MEMORANDO INTERNO

25510-2020-01426

ASUNTO: Respuesta Memorando Interno No. 3050001-2020-01529. Solicitud Datos
Técnicos para el proyecto Cable San Cristóbal en la ciudad de Bogotá D.C. Oficio
IDU DTP20202250404711.

Imagen 1 Polígono de intervención Cable San Cristóbal

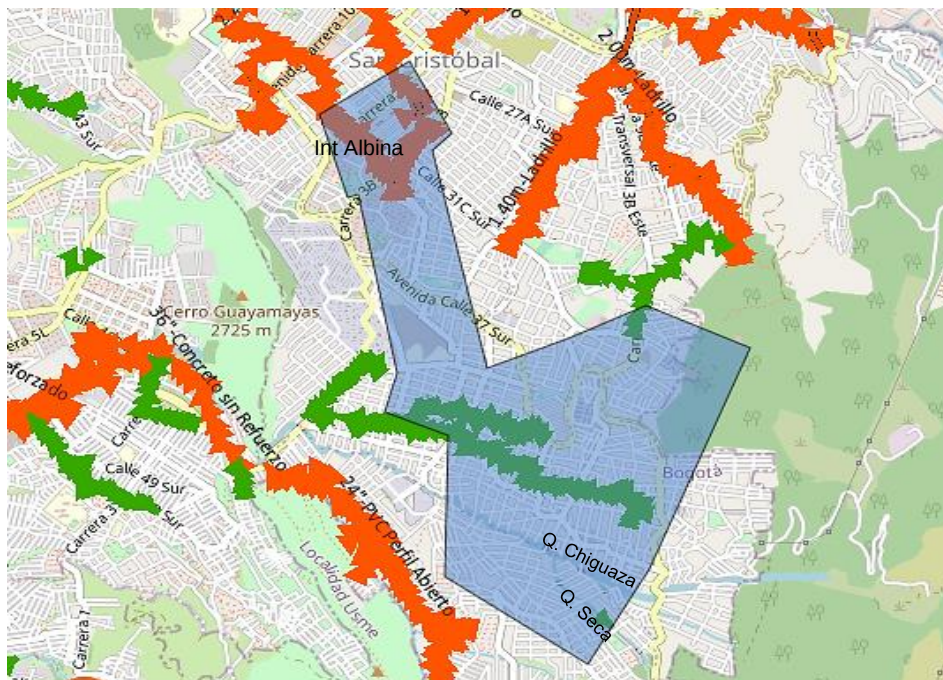
Revisando el área de intervención del proyecto, se encuentra en el costado sur del polígono de intervención la Quebrada Seca y la Quebrada Chiguaza, también cruzan dos colectores pluviales, uno por la Calle 41 Sur de 1.6 m de diámetro y otro por la Calle 43 sur de 1.3 m de diámetro que se unen en la Carrera 3 Este. En el costado norte cruza el Interceptor Albina de 1.0 – 1.7 m de diámetro.

Por otro lado, de acuerdo con las redes de alcantarillado que se encuentran en el área de intervención, el promotor del proyecto debe tener en cuenta las siguientes consideraciones:

1. Si se proyectan entregas pluviales a los cauces naturales, se solicita la revisión de la resolución 330 de 2017 en el artículo 152 donde se menciona lo siguiente:

Tomando en consideración la Norma NS-085 de la EAAB-ESP y la importancia de las obras e impacto que genera para la población, los procesos de inundación en una ciudad como Bogotá, la evaluación del nivel del canal y/o cauce se debe realizar para un periodo de retorno de 100 años.

2. Si se proyectan estructuras de paso sobre las quebradas mencionadas inicialmente, se debe tener en cuenta la Norma Técnica NS-085 en donde se menciona que *“(…) En el caso de pasos de puentes, viaductos o tuberías sobre canales o ríos, se debe evitar que la estructura de paso afecte la sección hidráulica, para tal fin se debe garantizar una altura libre o gálibo de por lo menos un (1.0) metro entre el nivel de aguas máximas extraordinarias (Tr 100) y el canto inferior de las vigas del puente o estructura. En cualquier caso, la altura adoptada deberá justificarse técnicamente y deberá ser aprobada por parte de la EAAB-ESP (…)”*

3. Si se proyectan conexiones al sistema de drenaje pluvial o sanitario, se solicita la inspección de los pozos o cámaras en los cuales se realiza el empalme de la red proyectada con la existente.

4. Se solicita presentar los detalles de la solución de las interferencias de las redes troncales de alcantarillado con las redes existentes y proyectadas de acueducto, alcantarillado pluvial y sanitario y redes de otros servicios.

5. Se solicita presentar los detalles de las interferencias o cruces que se generan entre las redes de alcantarillado troncal, canales y cauces naturales con las estructuras propuestas como cimentaciones, pilas, pilotes, zapatas, dados, estructuras de contención entre otras. En caso de posible afectación en la estabilidad de las tuberías, canales y demás conducciones del sistema troncal por las estructuras propuestas, se debe realizar un diseño geotécnico detallado; se recomienda revisar la Norma técnica NS-035 "Requerimientos para cimentaciones de tuberías en redes de acueducto y alcantarillado" y la NS-139 "Requisitos para la determinación del ancho mínimo del derecho de vía en redes de acueducto y alcantarillado".
